VYSVĚTLENÍ ZADÁVACÍ DOKUMENTACE Č. 4

Název veřejné zakázky:	UK KAM - ZATEPLENÍ KOLEJE NA VĚTRNÍKU 1. ETAPA, PRAHA
Druh zadávacího řízení:	Otevřené řízení
Předmět veřejné zakázky:	Stavební práce
Režim veřejné zakázky:	Podlimitní
Zadavatel:	Univerzita Karlova, Koleje a menzy
Sídlo zadavatele:	Zvoničkova 5, 162 08 Praha 6
IČO:	00216208
Osoba oprávněná jednat za zadavatele:	Ing. Jiří Macoun, ředitel

a. Bourání oken

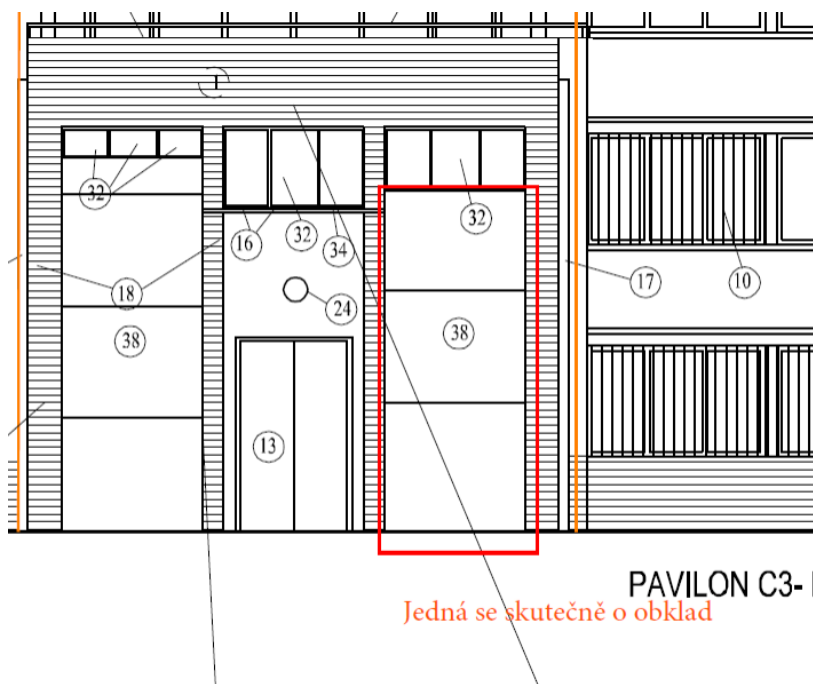
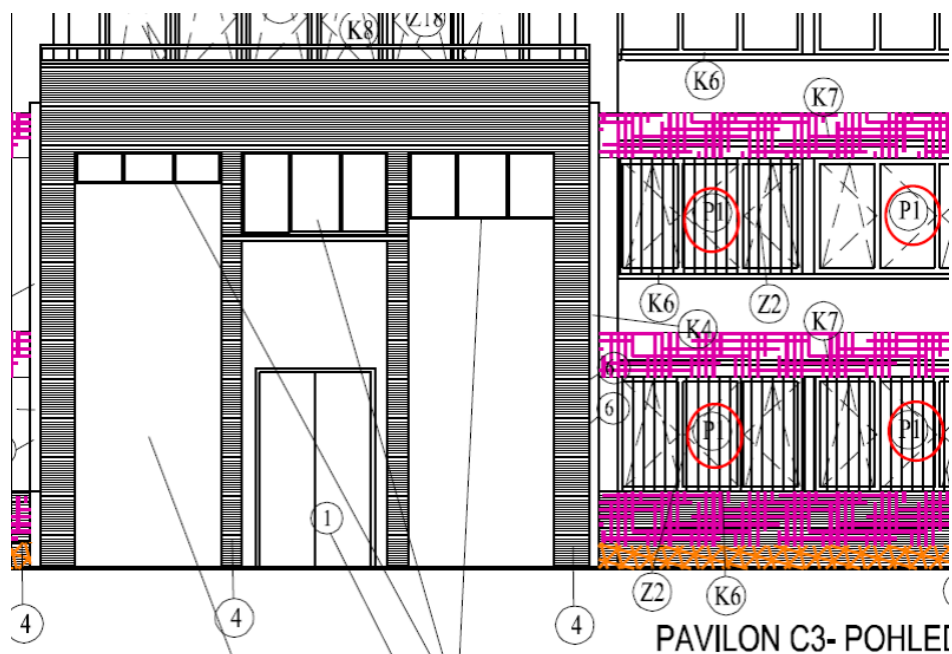
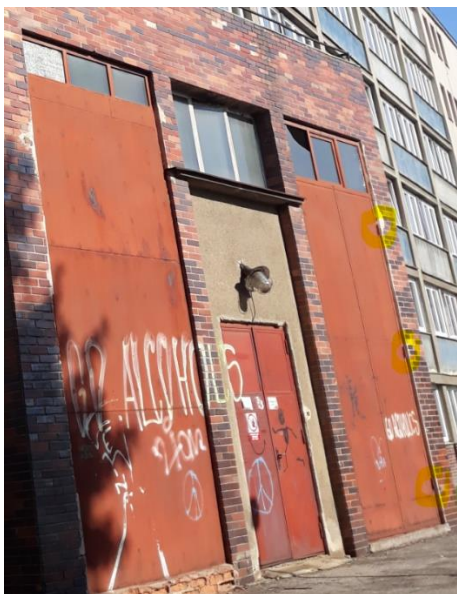
Dle vyhlášky 169/2016 § 7 ods. 1. by jsem Vás chtěla požádat o přesný postup výpočtu

Lze jednoduše odvodit dle počtu oken. Doloženo v příloze dokumentu.

VÝMĚNÍKOVÁ STANICE TEPLA - ČESKÉ TEPLA
OTLUČENÍ OBKLADU + NOVÝ OBKLAD
BEZ ZATEPLENÍ

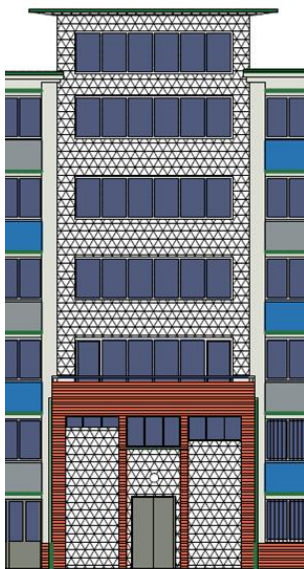
Prosím Vás jedná se skutečně o obklad na pravé straně při vstupu do výměňkové stanice? Při prohlídek objektu jsme totiž zdokumentovali dveřní panty, foto níž. Když se bude jednat o obklad mohli by jste mi prosím říct jeho přesnější specifikaci.

Stávající obklad bude demontován a nahrazen novým, ostatní plocha 38 by měla být obložena také páskami - jedná se o cihelný pásek např. Heluz 250 x 65 x 15 mm viz projektová dokumentace, mrazuvzdorný, barvy červené-cihelné, hladké. Dveřní panty budou odříznuty. Platí výkresy navrhovaného stavu, výkres barevného řešení je informativní a vytvořený pro odsouhlasení úřady - není pokladem pro VV.

Plocha označena 38 - cihelný pásek lepený
